BEBAUUNGSPLAN-ÄNDERUNG

"Doblbauer"

14. Änderung mit Deckblatt 14
für Flurnummer 941/1, Plinganser Straße 6

"Endfassung"

Deckblatt 14; BBPl. "Doblbauer"

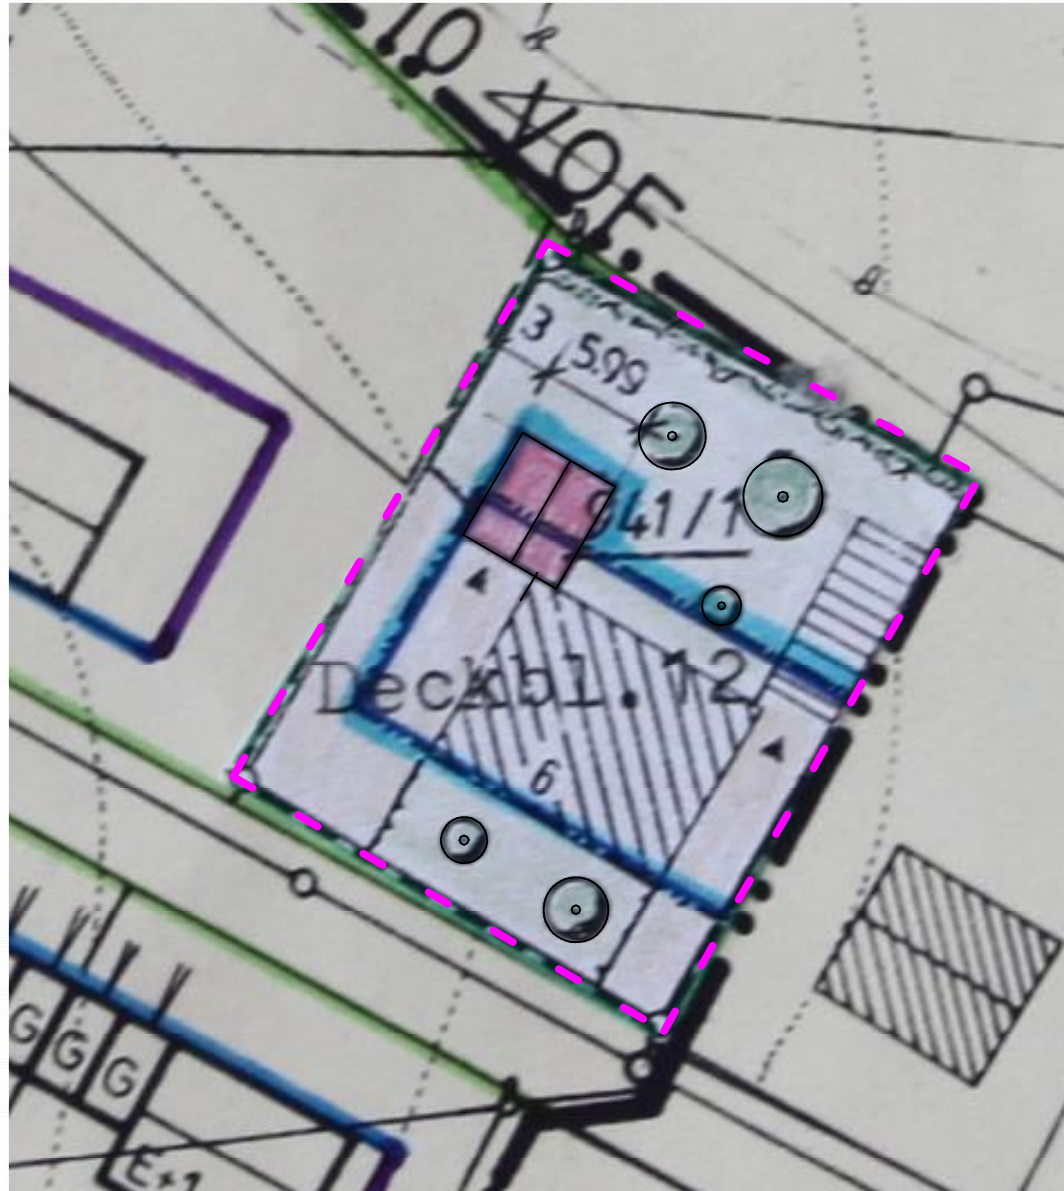
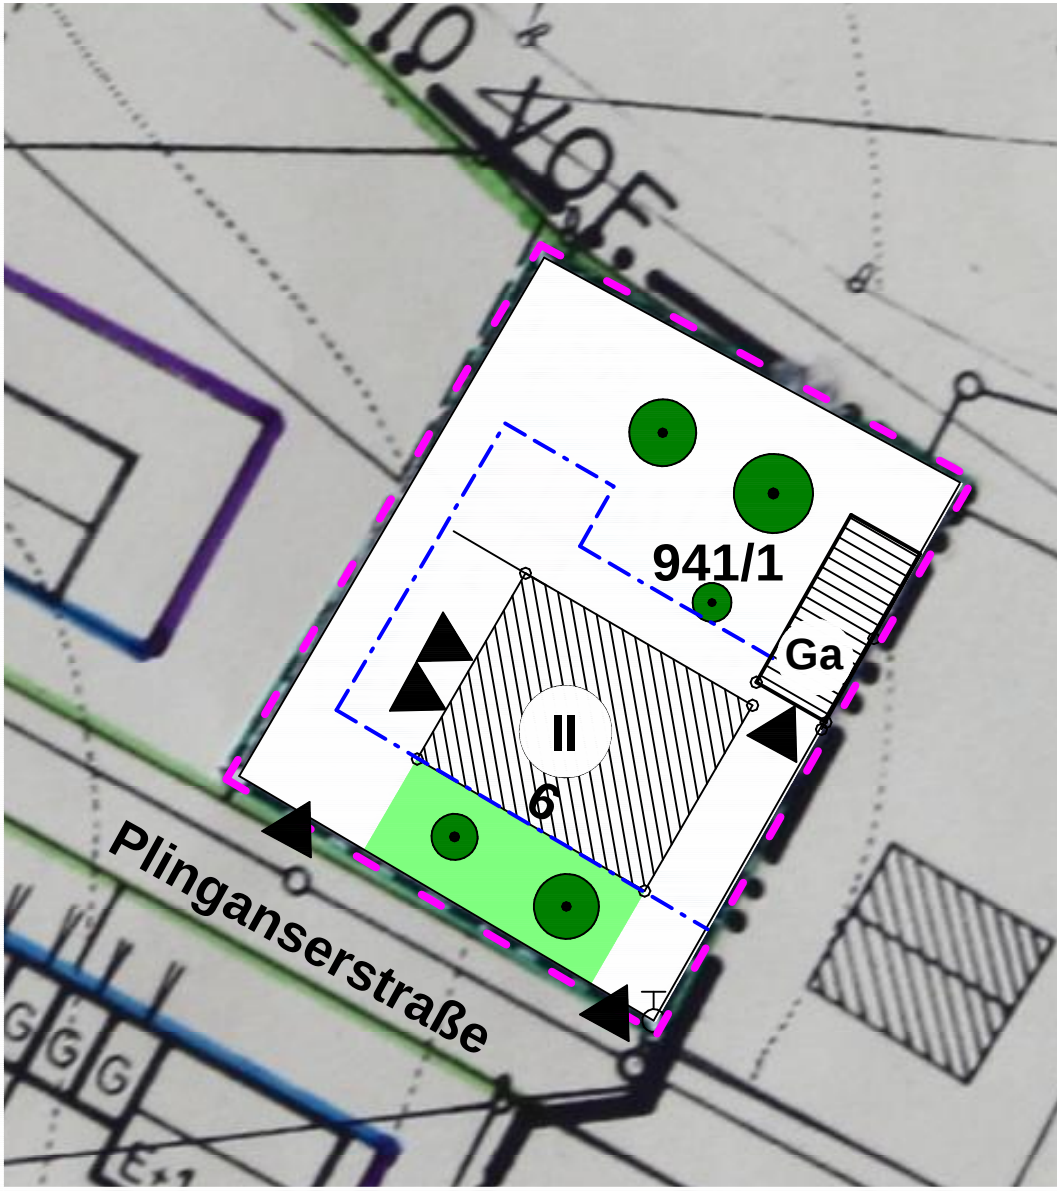
Bisherige planliche Festsetzungen

- 2.33a **kein Planzeichen;**
Zulässig Erdgeschoss und ein Vollgeschoss
- 2.34 **G** ▲ Flächen für Garage mit Zufahrt

Weitere Festsetzungen

1.61 zu 2.33a

Dachform:
Satteldach 30°- 35 °

Kniestock:
unzulässig

Dachgauben:
unzulässig

Traufhöhe:
nicht über 6,50 m

1.63
Dacheindeckung:
Farbe: dunkelbraun

Geänderte Panzeichen

- 2.33a **II** zulässig zwei Vollgeschosse
- 2.34 **Ga** ▲ Flächen für Garage/ Garagen Zufahrten Grundstück und Garagen

Geänderte Festsetzungen

1.61 zu 2.33a

Dachform:
Satteldach 25°- 35 °

Kniestock:
Zulässig; Rohdecke bis OK Fußpfette max. 0,50 m

Dachgauben:
Schleppgauben zulässig, Breite max. 7,00, Dachneigung 5° - 10°

Wandhöhe traufseitig:
von der Geländeoberfläche im Mittel bis zum Schnittpunkt der Wand mit der Dachhaut max. 7,50 m

Dacheindeckung:
Farbe: dunkelbraun und rot bei Haupt-, Nebengebäuden und Garagen
